IV. EINLAGE für die Information Nr. 98/1967

Stromlaufplan 1151.016 – 400000 „n"
mit Tuner 4402.03

R 150-40

STERN ELITE N

STROMLAUFPLAN

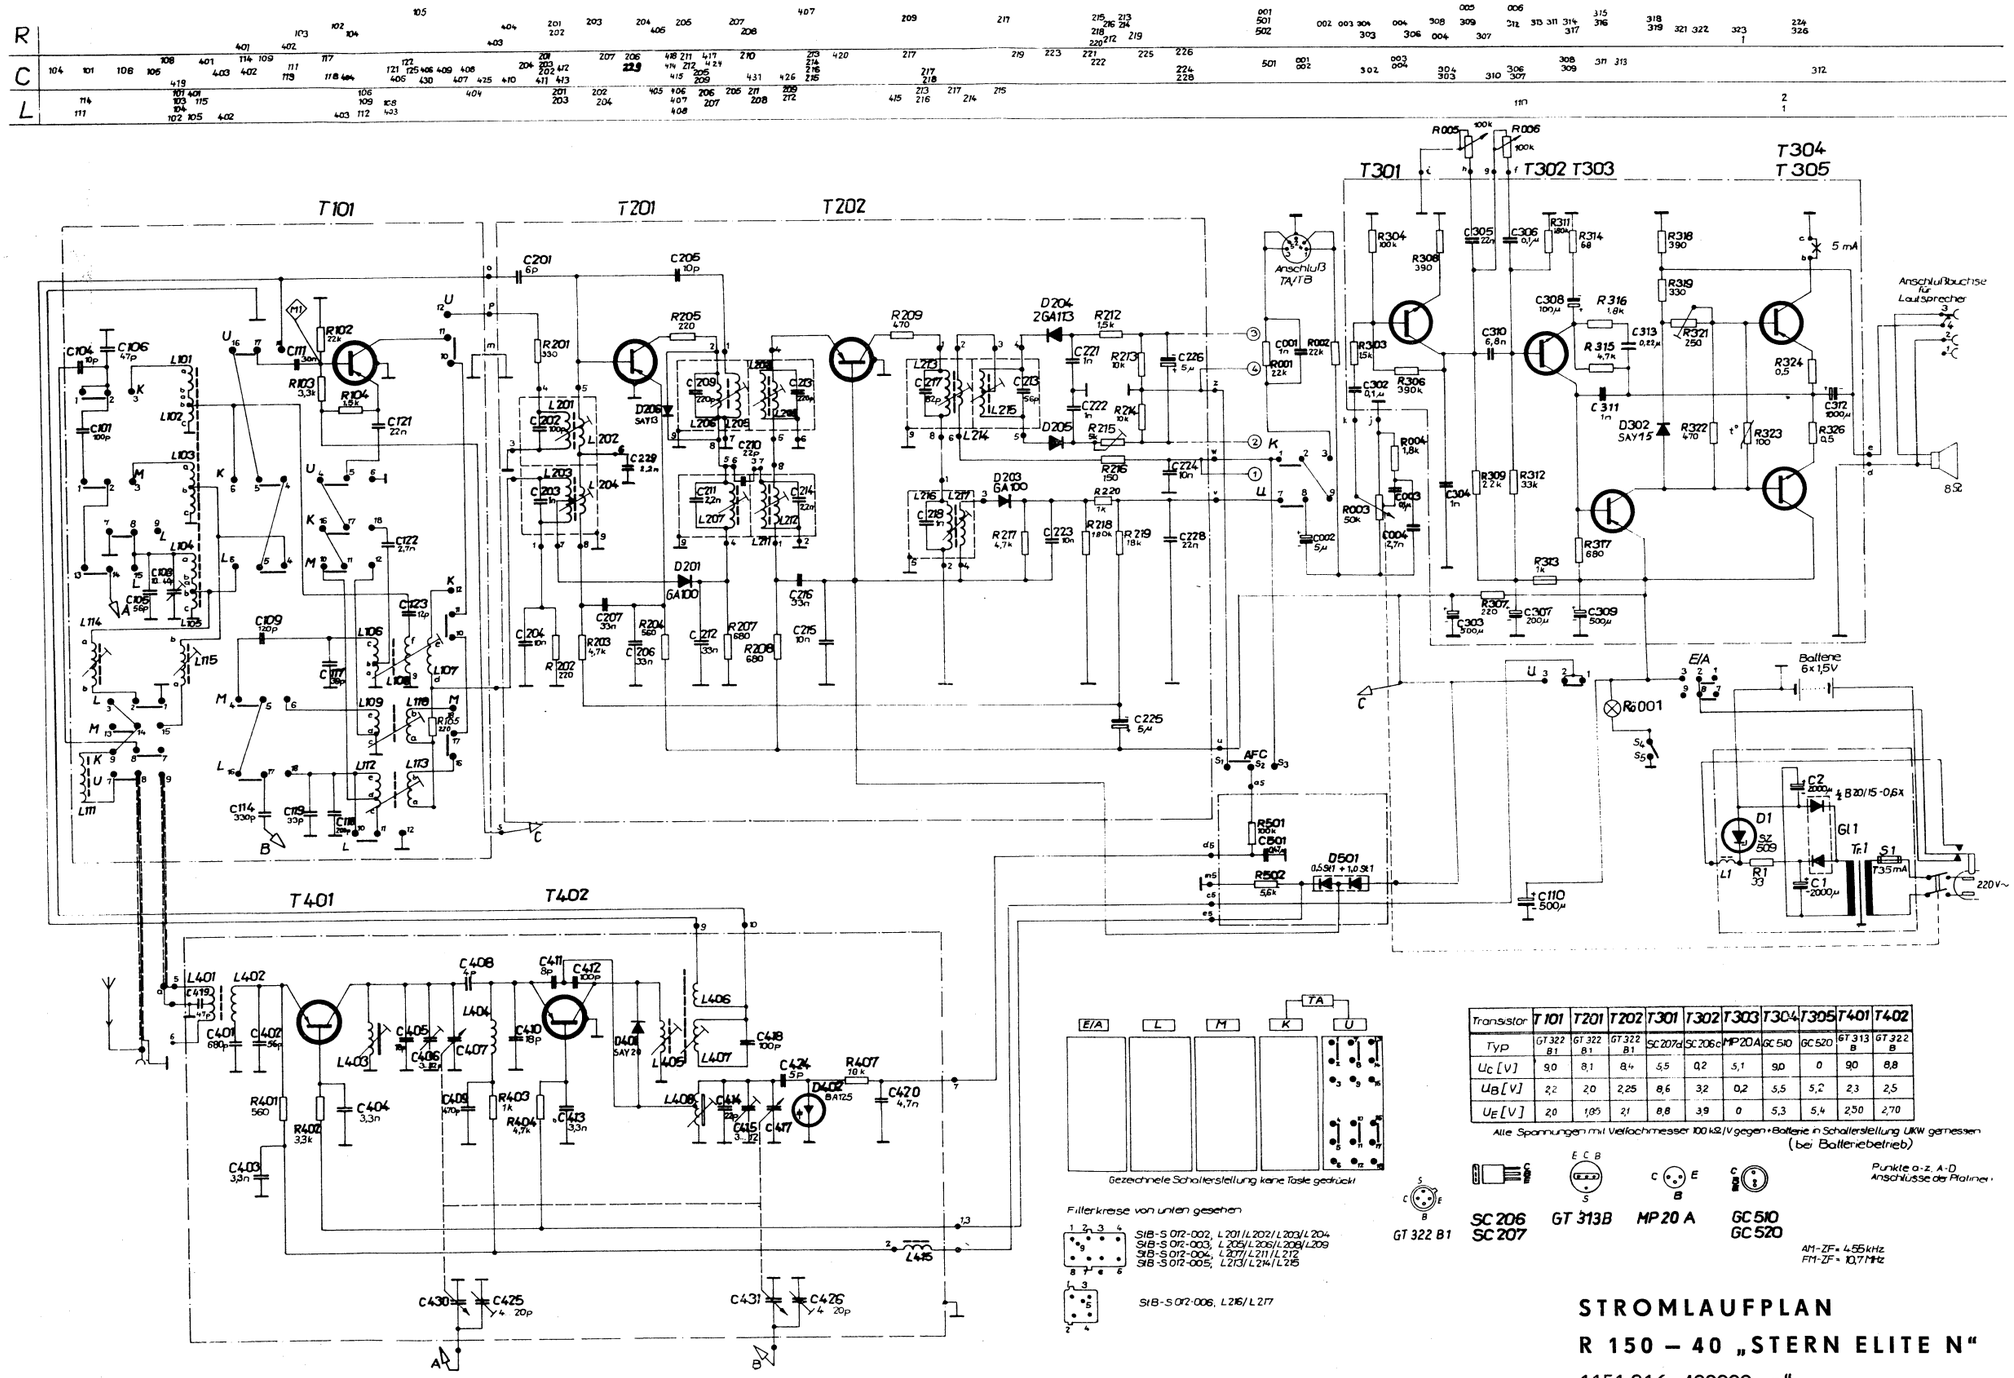
Im Stromlaufplan R 150–40 Index „n" haben sich gegenüber des Stromlaufplanes Index „d" folgende Bauelemente geändert:

neu hinzu	R 105	entfallen	R 206
	R 220		R 210
	R 315		C 208
	C 229		D 202
	C 313

D 501 S 2 – S 1 statt S 3 – S 2
Beim Auswechseln der Diode D 501 ist auf den Typ zu achten!

Die ZF-Leiterplatte 1152.016–050000 wird als Ersatzteil nur noch in der neuen geänderten Ausführung ausgeliefert.
Soll diese Leiterplatte in das Gerät R 150 „Stern Elite" (ohne Netzteil) eingebaut werden, so müssen D 202 und R 210 nachbestückt werden. Da auch R 206 und C 208 entfallen sind, wird die HF-Leiterplatte statt über Anschluß „s" der ZF-Leiterplatte jetzt über Anschluß „U" der ZF-Leiterplatte angeschlossen.
